臺北市立大安高工新建綜合教學大樓工程第 18 次規劃委員會議

會議紀錄

提案一、本案初設報告書是否符合本校及各科需求。

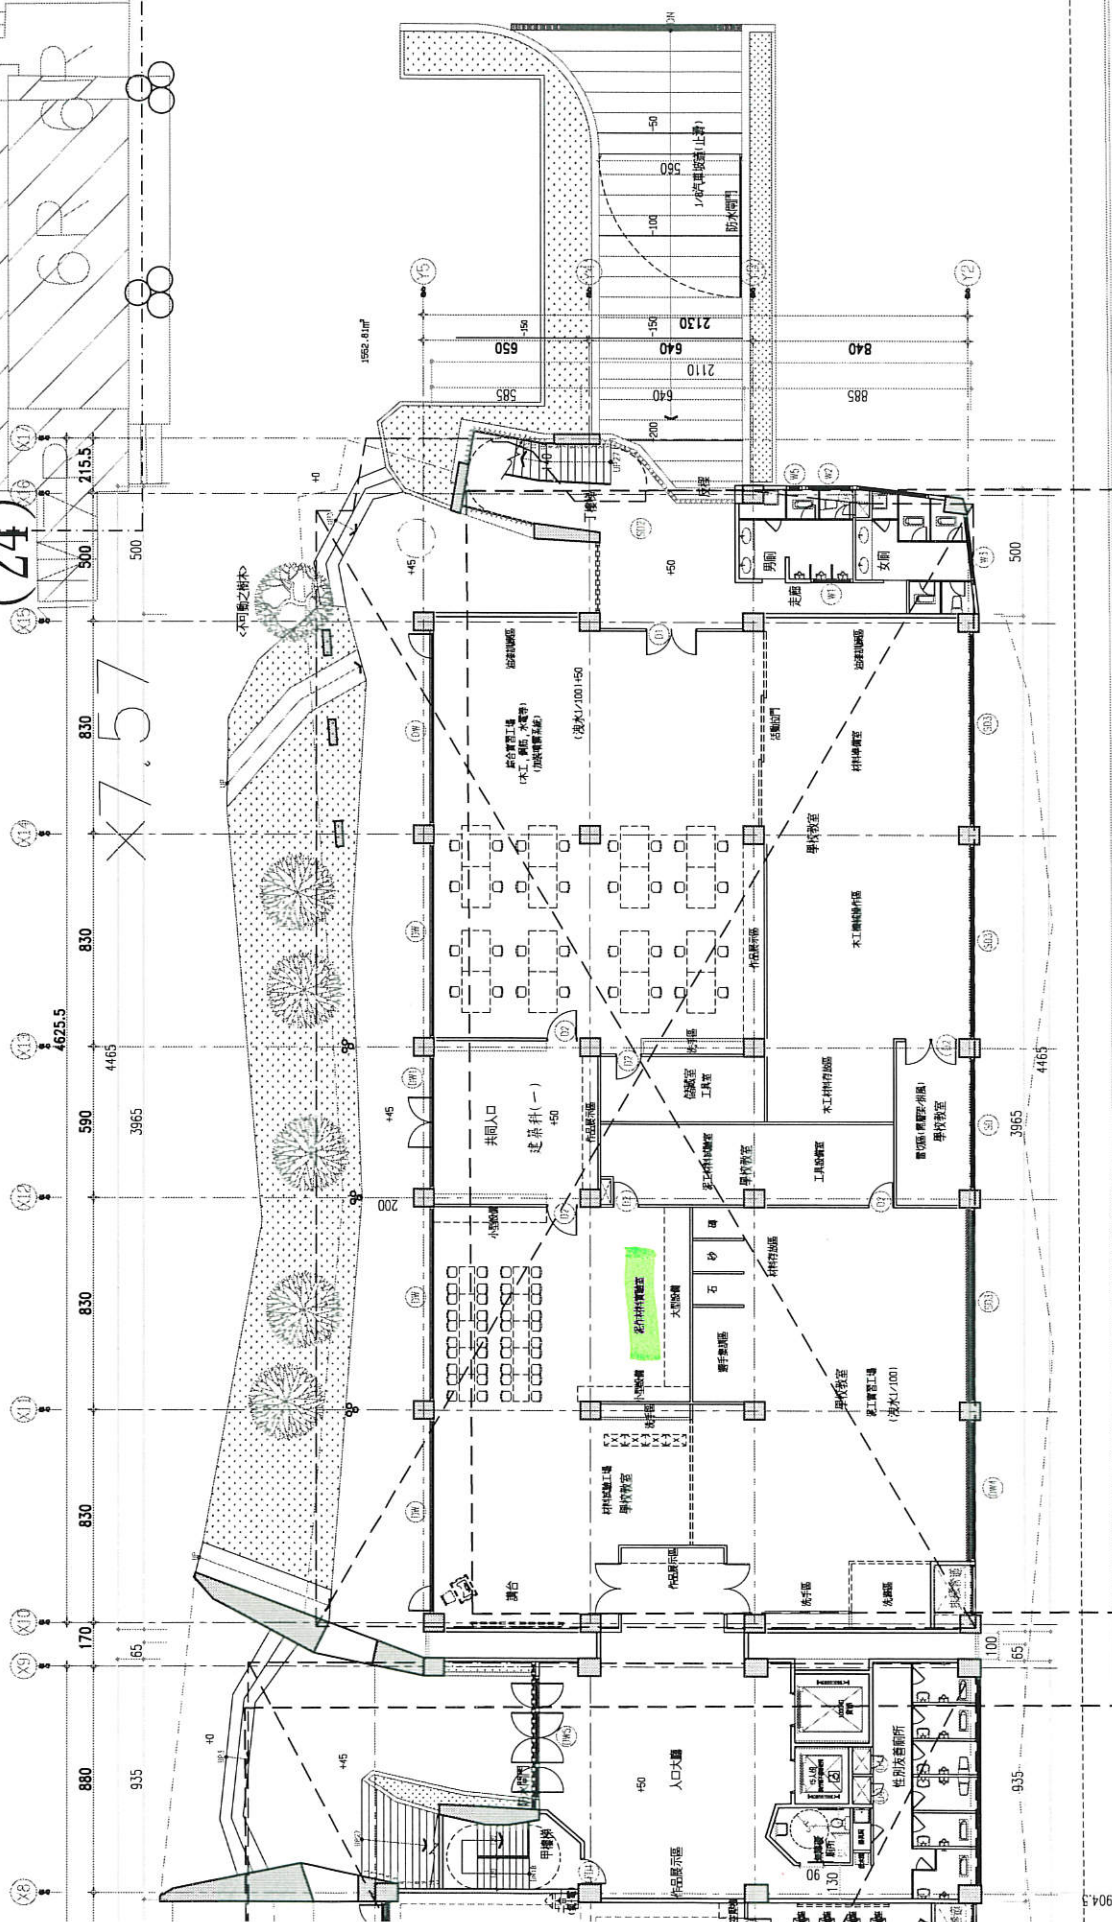
建築科：請依圖示 1 修正隔間配置。

四層平面圖 B棟 1/200

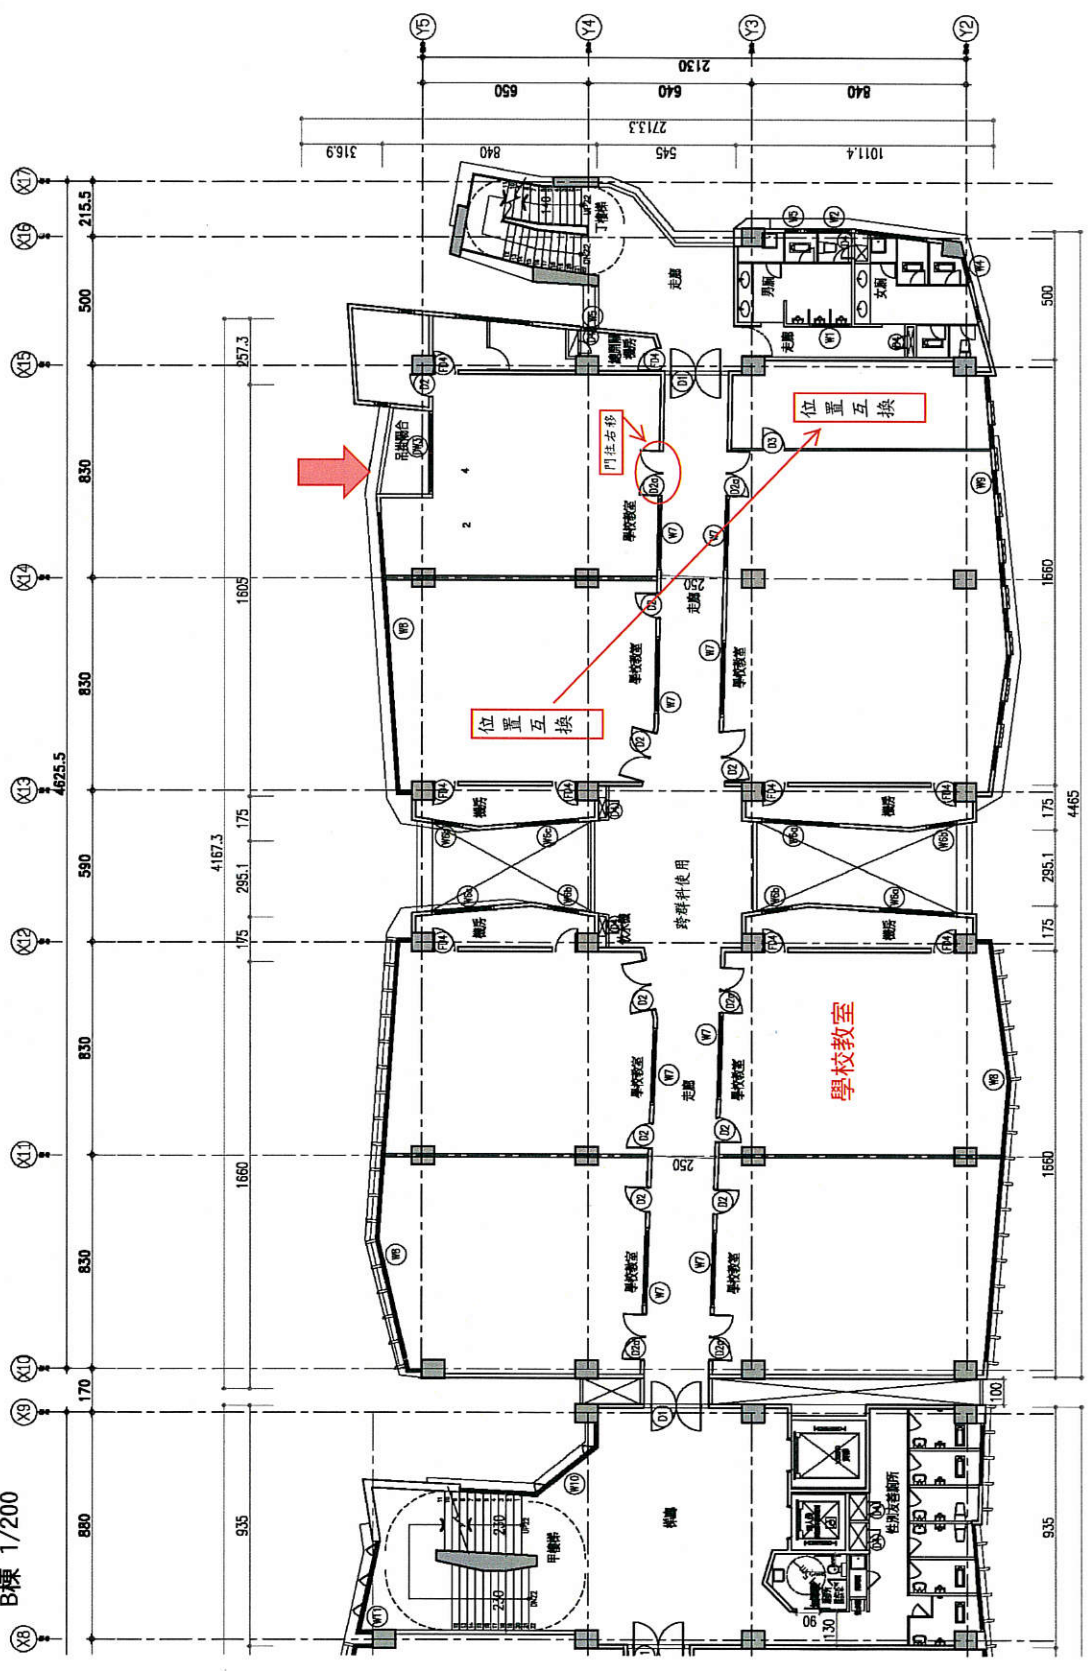
實習處：P88 B 棟 4 樓儲藏室與跨領域專題中心位置互換，實習處辦公室門口往旁遷移。(圖示 2)

A棟-三層平面圖 Scale 1/300

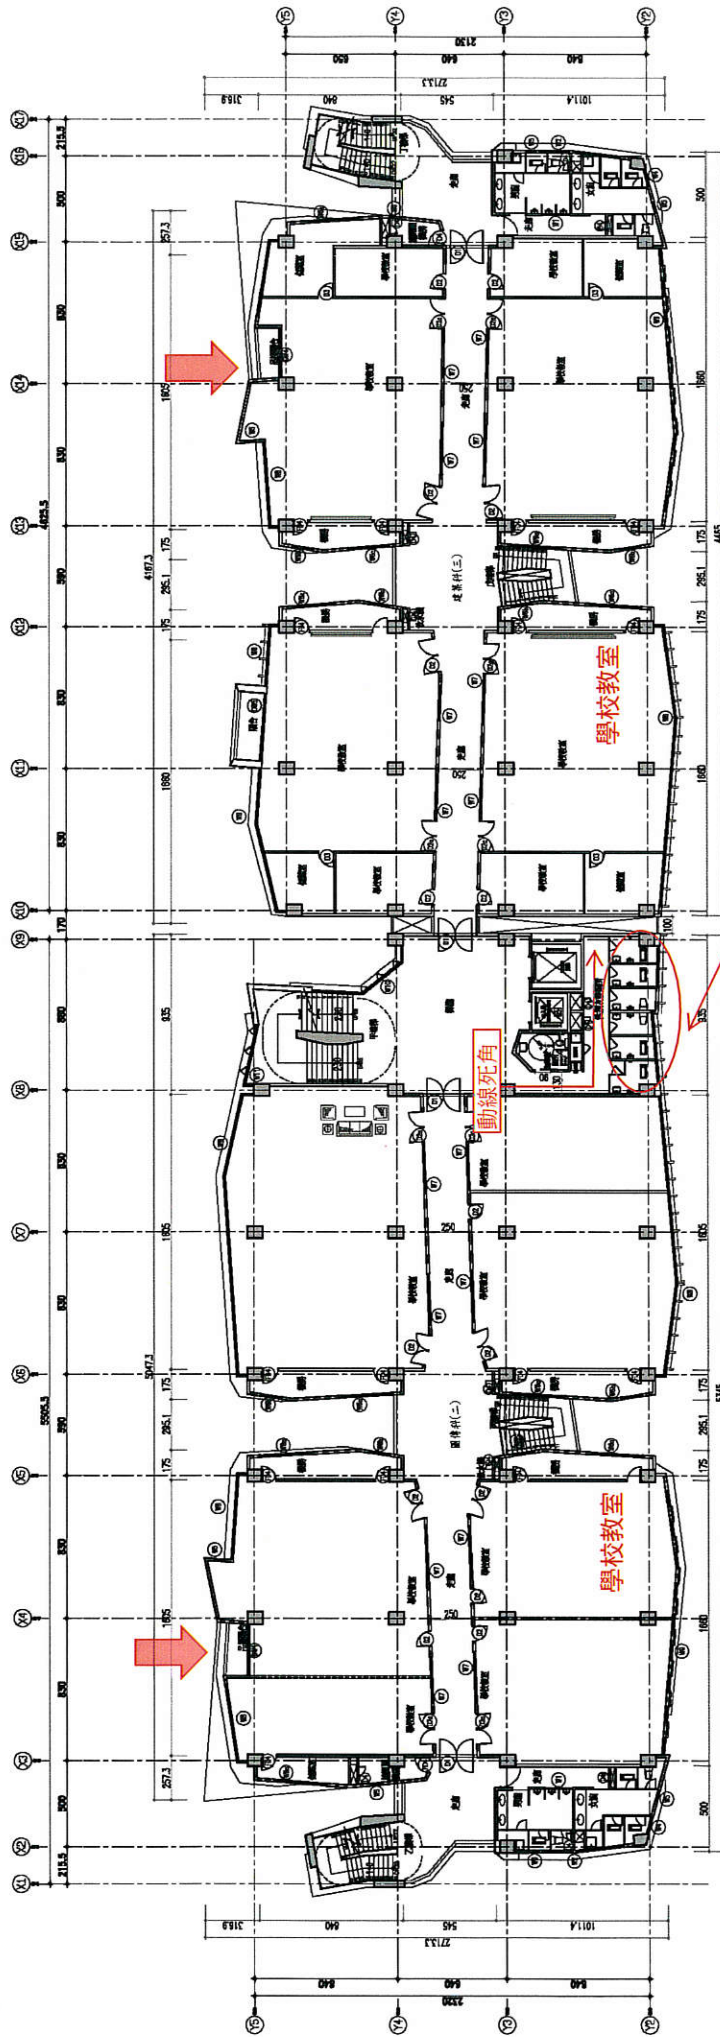
11. 各層樓性別友善廁所空間動線上需調整，避免死角。

(圖示 3)
